和歌山県立医科大学附属病院売店運営事業者の募集に関する質問事項及び回答

○商品搬入ルート及び駐車位置

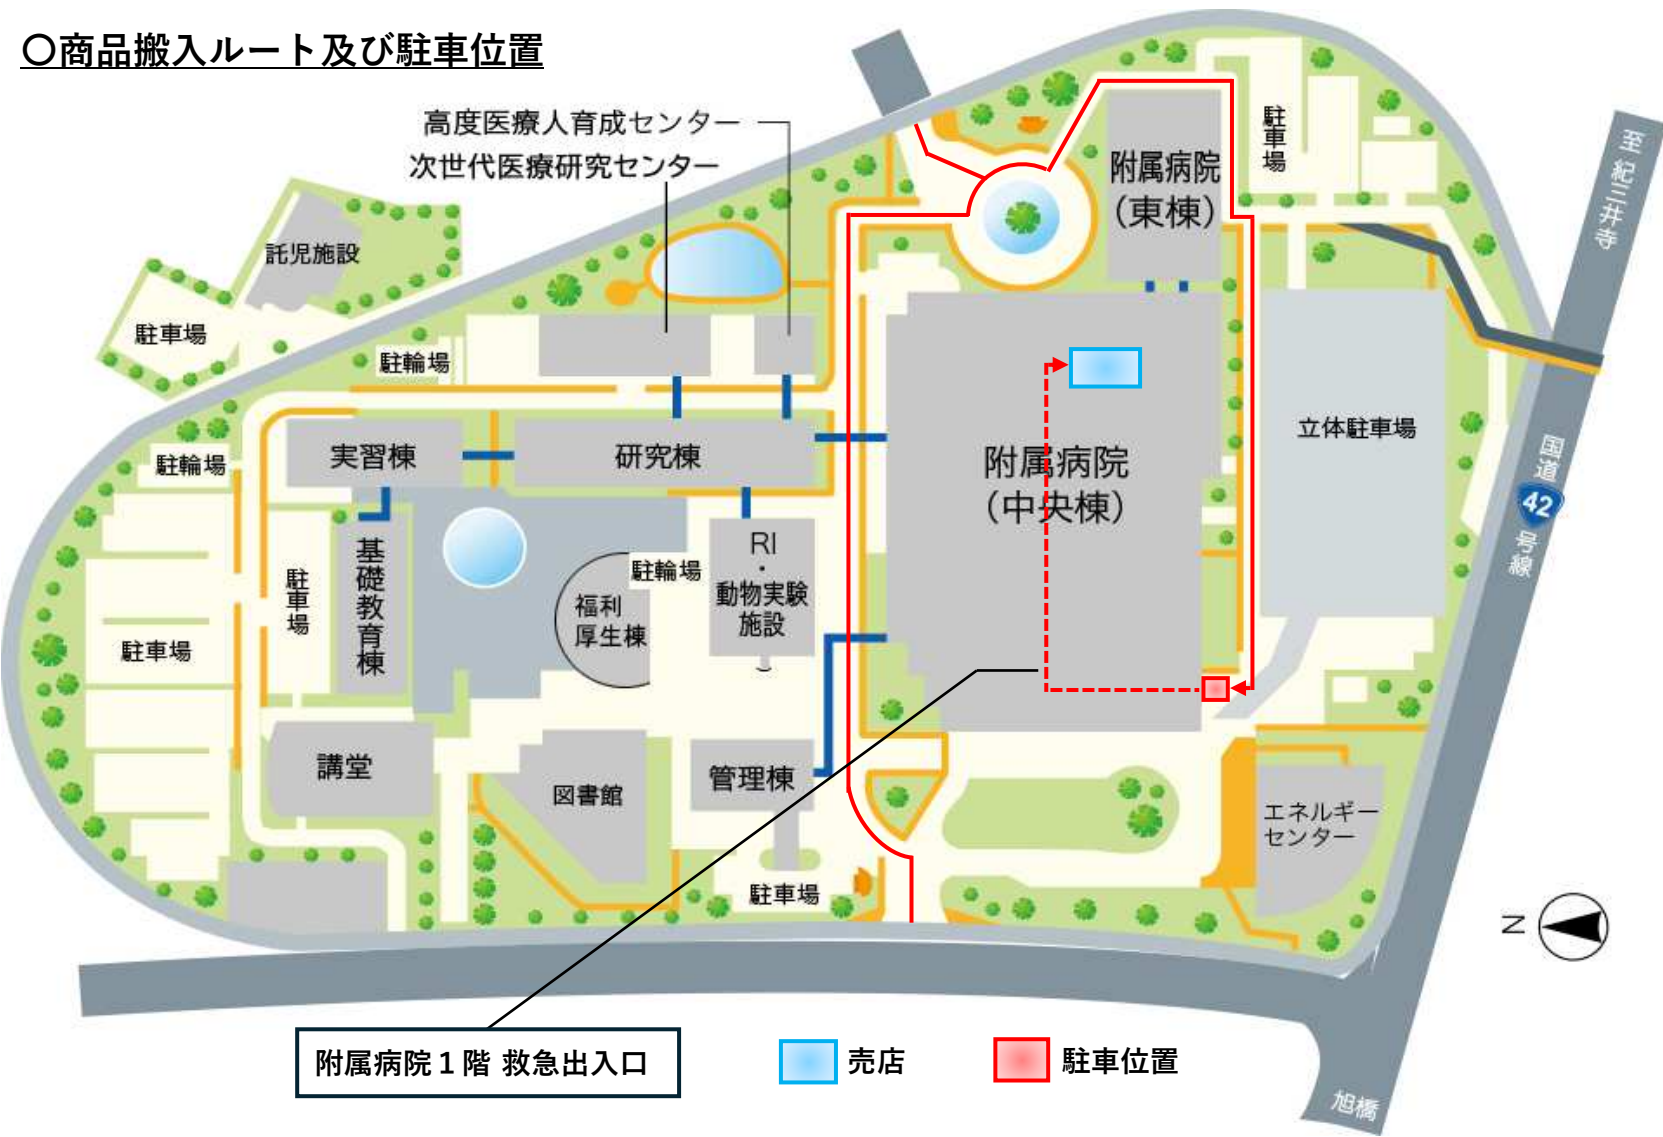
番号	質問事項	回答
1	契約期間中の中途解約は可能でしょうか？	契約期間中はやむを得ない事由がある場合を除き契約を解約することはできません。
2	商品搬入時、配送トラックの駐車位置、搬入ルートを図示いただけないでしょうか？	図②のとおりです。
3	商品搬入にあたって制限事項等があれば教えていただけますでしょうか？	特にありません。
4	排気ダクトを使用しないダクトレス型換気を採用した場合、フライヤーの設置は可能でしょうか？	室外に排気しない室内循環式であればフライヤーの設置を可とします。
5	物件の引き渡し時期は何月何日を想定されていますでしょうか？	令和8年4月1日です。
6	別途、倉庫等のスペースをお借りする事は可能でしょうか？	できません。
7	直近の電気代単価を教示頂く事は可能でしょうか？	R7.10月の料金単価 従量電灯A:基本料金277.09円、従量料金単価21.20円/kWh(8kWh以上)、燃料調整単価-1.02/kWh 低圧電力:基本料金1204.15円/kW(契約電力15kW)、従量料金単価15.29円/kWh、燃料調整単価-1.02/kWh
8	仮設売店時、歩率賃料の支払いは必要か？また、水道光熱費の負担はどの様にお考えでしょうか？	売上歩合及び光熱水費(実費相当)を徴収します。
9	建物本体の検査済証の写しを頂く事は可能でしょうか？	別紙⑨のとおりです。
10	用途が物販店舗となっている事が確認できる書類を頂く事は可能でしょうか？	建設時の店舗部平面図は別紙⑩のとおりです。
11	プレゼンテーションでの説明時間は何分を想定されておりますか？	参加資格に適合していると認められた応募者には追ってお知らせします。
12	プレゼンテーションの際、パワーポイント等の投影は可能でしょうか？また、縦型の提案資料を横型に加工してのご説明は可能でしょうか？	参加資格に適合していると認められた応募者には追ってお知らせします。 また、提案資料については、提案書の作成及び記載上の留意事項のとおり、紙の向きの縦・横は自由です。
13	建築確認済証、同検査済証はございますか。 テナント区画部分の建築確認用途を確認できる資料はございますでしょうか。	9、10のとおりです。
